Commissione Tecnica di Verifica dell'Impatto Ambientale – VIA e VAS

Parere n. 535 del 5 agosto 2022

Progetto:	<p style="text-align: center;"><i>Verifica di ottemperanza</i></p> <p style="text-align: center;">Piano straordinario per l'accessibilità a Cortina 2021 - S.S. 51 "di Alemagna" - Attraversamento dell'abitato di Tai di Cadore - condizioni ambientali D.M. 199 del 02/09/2020 e Piano di Utilizzo terre art. 9 del DPR 120/2017</p> <p style="text-align: center;">ID_VIP 8107</p>
Proponente:	<p style="text-align: center;">Commissario per l'adeguamento della viabilità statale nella Provincia di Belluno per l'evento sportivo Cortina 2021</p>

Di seguito si riportano gli schemi della vasca di sicurezza idraulica e delle vasche di prima pioggia.

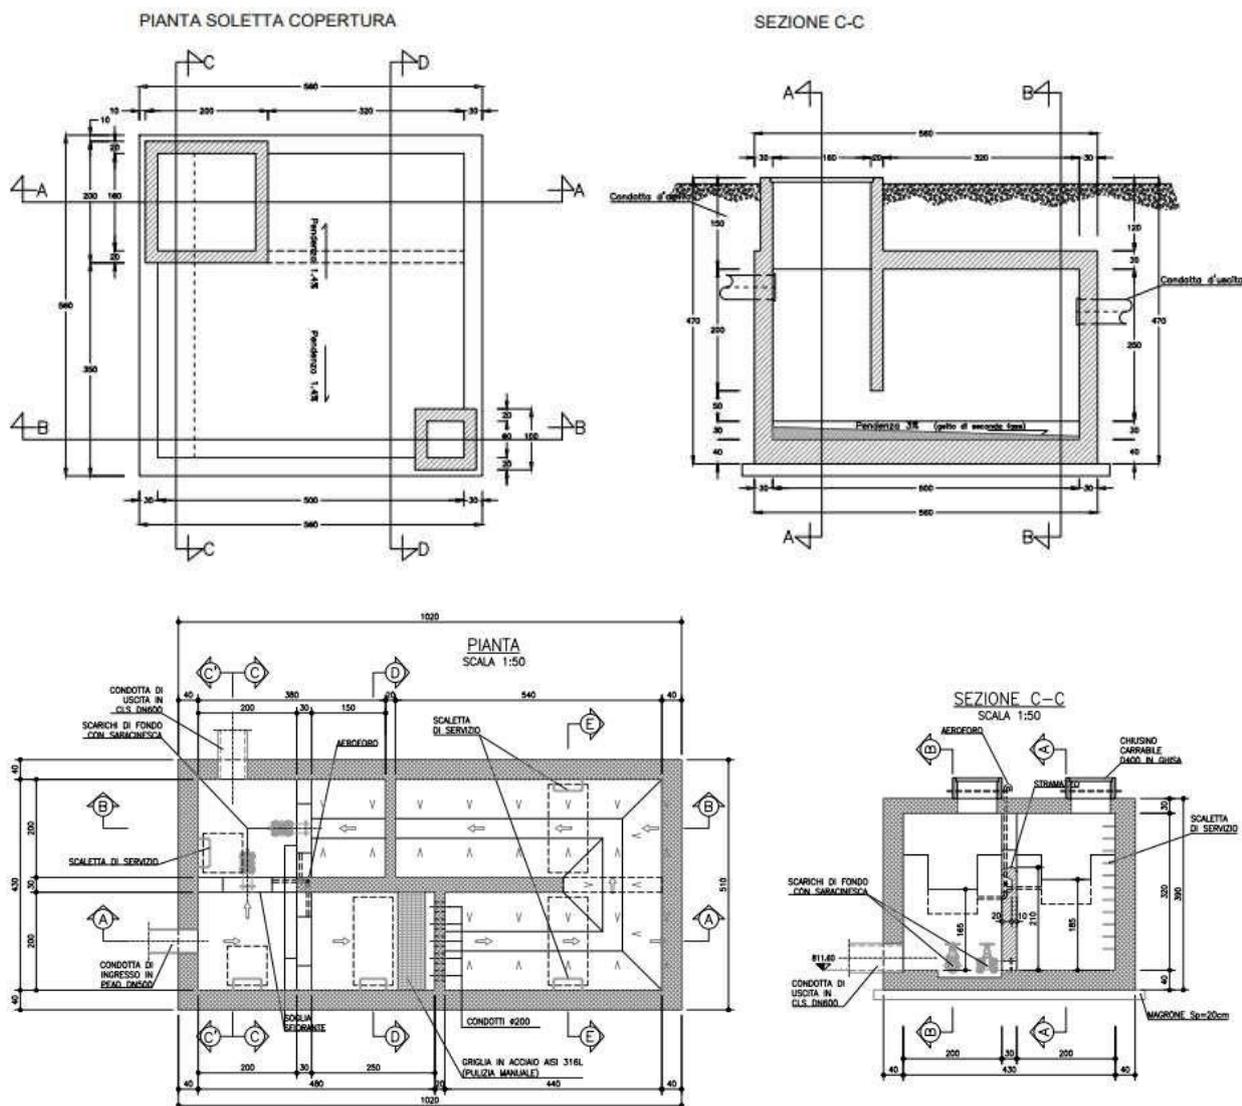
La condizione ambientale n.2 risulta parzialmente ottemperata e da ottemperarsi al massimo prima dell'inizio dei lavori, sia in riferimento al punto a) sia in riferimento al punto b), con il rilascio delle autorizzazioni previste da parte degli Enti competenti.

Nello specifico, in merito alla condizione ambientale 2 punto a) per "Il progetto dell'impianto per la raccolta e il trattamento dei reflui in fase di cantiere manca dei contenuti necessari a conseguire il rilascio dell'autorizzazione allo scarico, come segnalato dal Servizio Ecologia della Provincia di Belluno. In particolare, dovranno essere approfonditi le caratteristiche tecniche, il dimensionamento e il recapito finale degli impianti di trattamento delle acque reflue di cantiere, delle acque di prima pioggia/dilavamento delle opere e delle acque di drenaggio della galleria. Dovrà inoltre essere stabilito se e quali impianti saranno destinati a permanere in sito anche fase di esercizio", la Provincia di Belluno – Settore Acque, Ambiente, Cultura – Servizio VIA con nota prot. 12829 del 23/05/2022 ha trasmesso alla Regione Veneto il proprio riscontro alla verifica di ottemperanza esprimendo quanto segue: dopo valutazione della documentazione integrativa, in particolare la "Relazione di Cantierizzazione" e il "Manuale di gestione ambientale del cantiere", si ribadisce la necessità di acquisire gli elementi di dettaglio già richiesti, a corredo dell'istanza per il rilascio dell'autorizzazione allo scarico che dovrà essere formulata dal soggetto a ciò incaricato. Si reputa che detta condizione ambientale possa essere ottemperata anche in una successiva fase -comunque precedente la cantierizzazione - con la presentazione da parte del richiedente, in tempi utili all'espletamento delle fasi istruttorie, di specifica istanza di autorizzazione allo scarico dei reflui provenienti dalle aree di cantiere,

completa della documentazione di rito, costituita da: planimetrie, schemi di processo, relazione tecnica relativa all'organizzazione dei cantieri e all'utilizzo delle aree, percorsi di tutte le reti fognarie, descrizione degli impianti di trattamento con indicazione del loro dimensionamento e con riferimento alla tipologia e quantificazione dei reflui da trattare, individuazione dei corpi ricettori e dei punti scarico, eventuale relazione ambientale e valutazione sulla necessità della V.IN.CA.
